改善箇所説明図

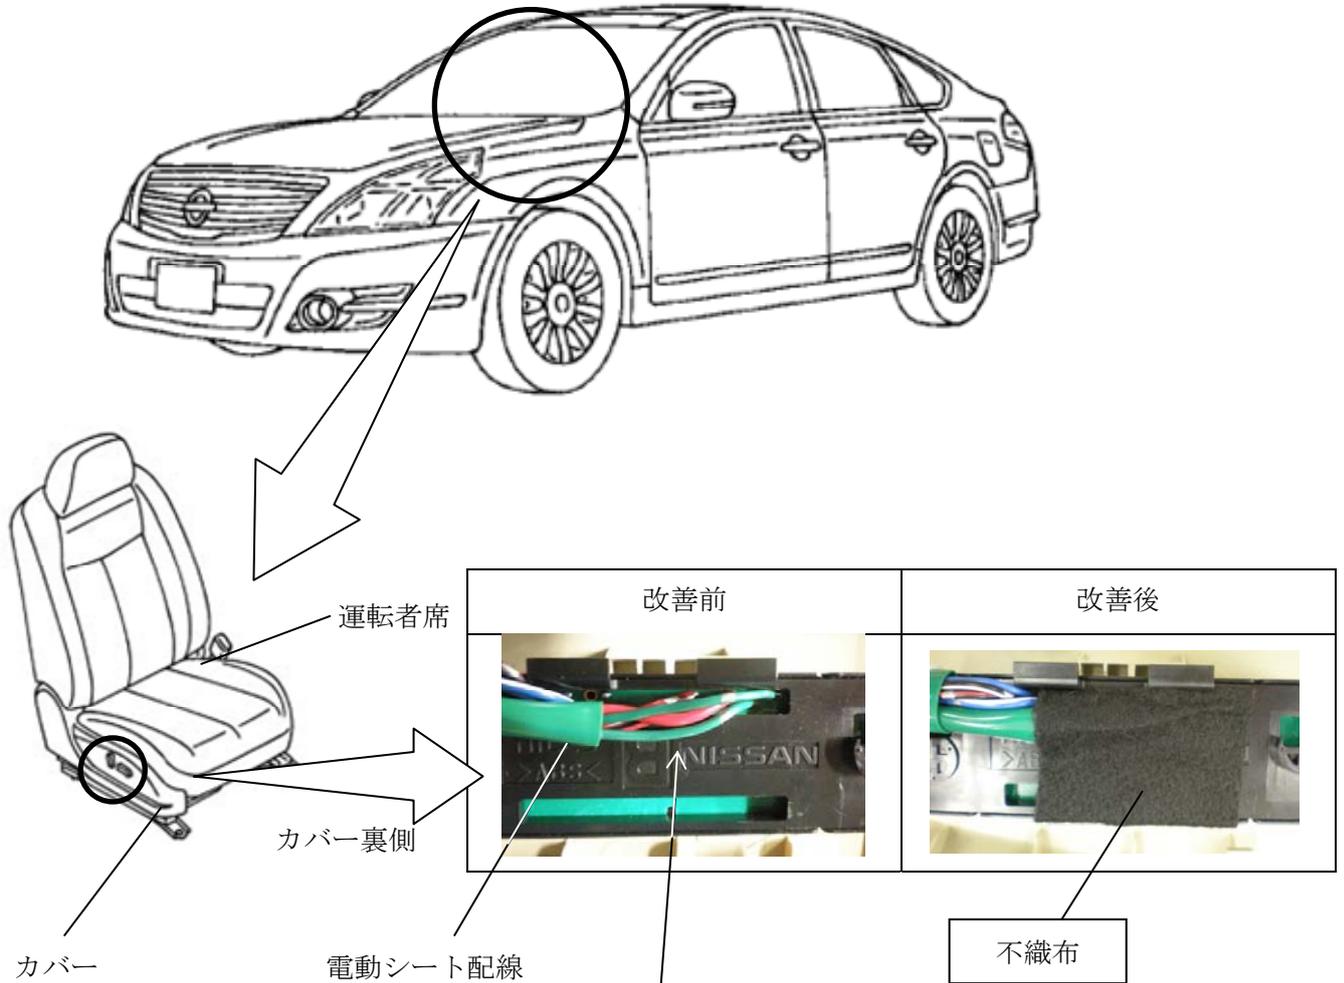
基準不適合発生箇所

運転者席横のカバー取付作業が不適切なため、電動シートの配線を傷つけたものがある。そのため、そのままの状態で使用を続けると、配線が短絡して、走行中にシートが動くおそれがある。

改善の内容

全車両、当該電動シートの配線に不織布を取り付ける。

識別：銀色のシールをモデルナンバープレートの右横に貼り付ける。
